2020年9月

鍋屋バイテック会社
国内営業部

プラキャビネット取っ手“UPC”仕様変更のご案内

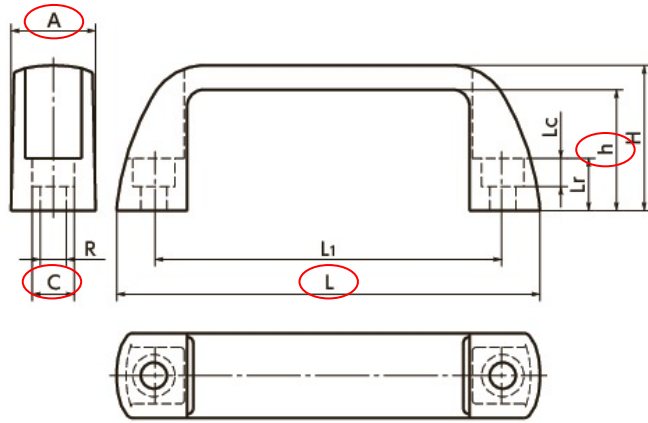
製造上の都合により、下記寸法を変更いたします。

- ・ 取り付け寸法（L1）の変更はございません。
- ・ 厚み（A）と全長（L）の変更があります。周辺装置との干渉にご注意ください。

変更前	変更後
寸法A	21mm	23mm
寸法C	10.5mm	10.2mm
寸法h	30mm	29mm
寸法L	112mm	113mm
最大荷重	500N	500N
